Residencial
Engenho Velho

NOTIFICAÇÃO: 07/2024 - QUADRA E - LOTE 06

PLANTA BAIXA
ESCALA 1:100

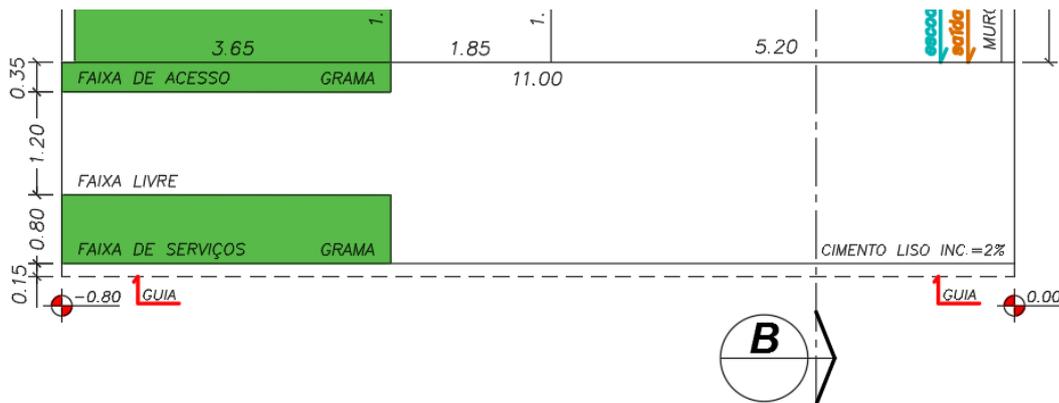
1 – Atenção a calçada executada irregularmente, sem a faixa de 80 cm de grama, 1,20m de passeio e 35cm de grama conforme o modelo, abaixo segue modelo a ser seguido, favor providenciar a regularização.

2 – Atenção a tela de proteção caída, favor providenciar a regularização, visando evitar acessos a obra, precavendo possíveis acidentes.
